TRANSPORDIAMET

SILLA ÜLEVAATUSE AKT nr

Silla number	91806 või PAIS025970
Silla nimi	Väimela-Alajärve pais
Tee nr	9180428
Tee nimi	Matusaare tee
Asukoht (km)	1,090
Maakond	Võru
Omanik	Võru vald
Ületatav takistus	Väiso oja
Eelmine ülevaatus	x
Ülevaatus aeg	16.05.2025
Ilm	Sombune +9°C, tibutas vihma

Joonis 1. Defektid sillal

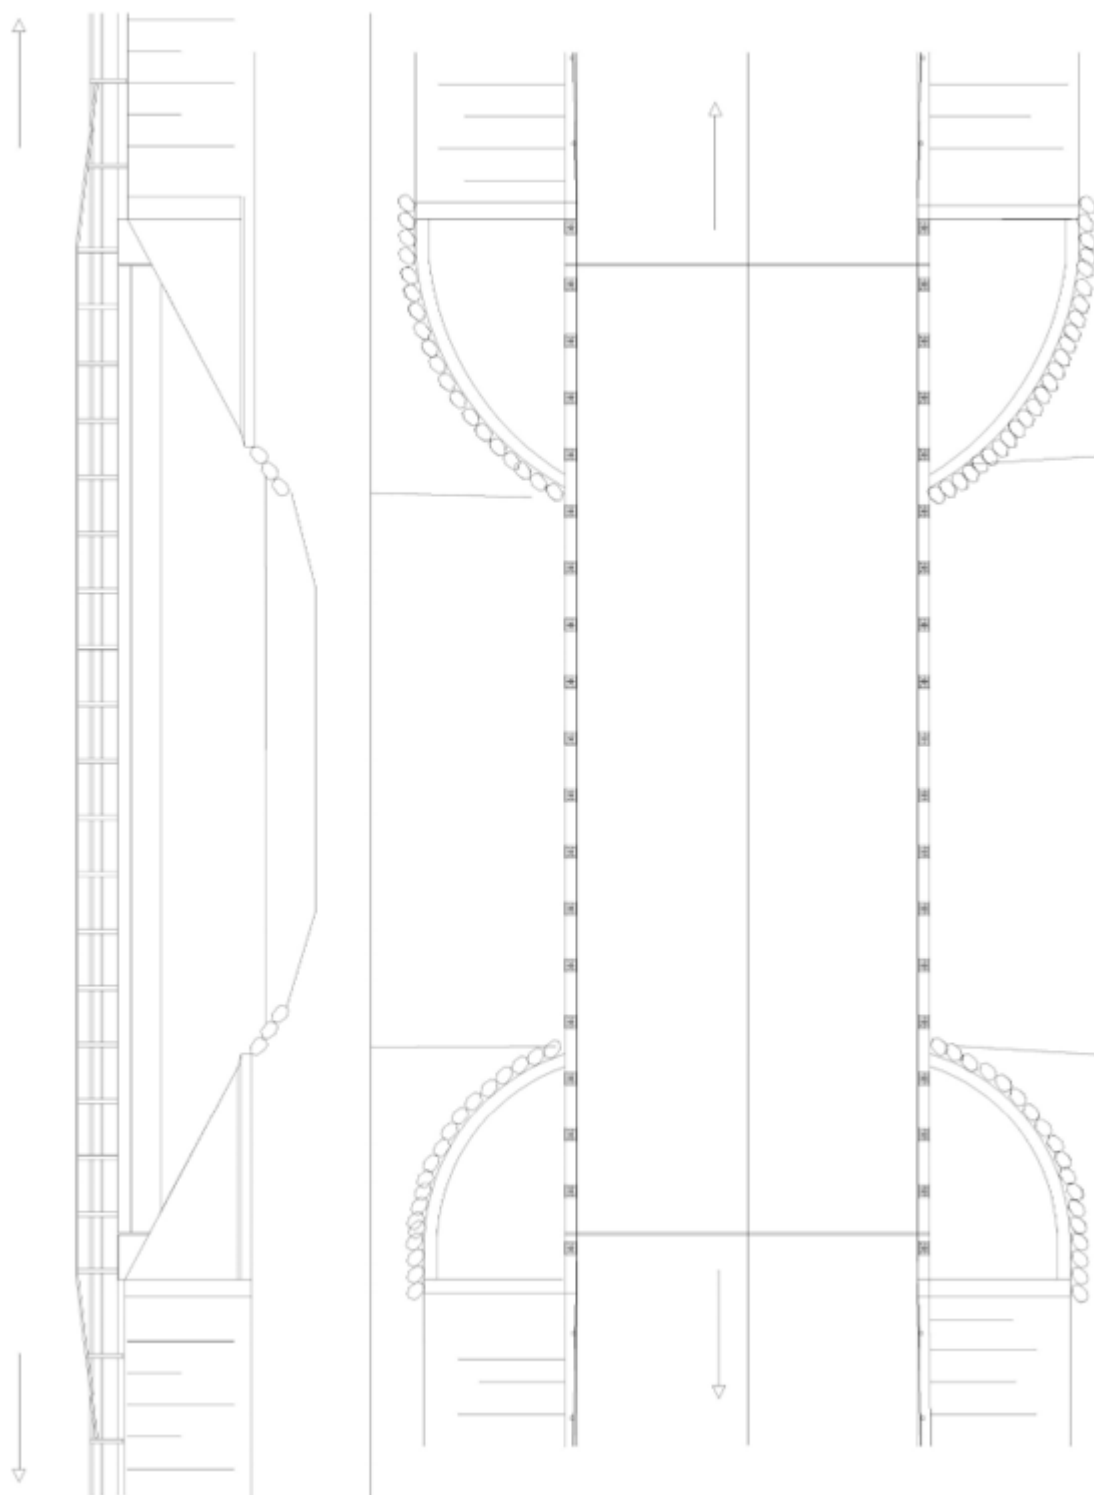
Tegemist on paisuga, et hoida järves veetaset. Püstmärgised puuduvad ja samuti on paisu nurkades liiklusohtlikudohtlikud tühimikud. Palun puudused kõrvaldada enne 15.09.2025. Samuti palun registris muuta sild paisuks.
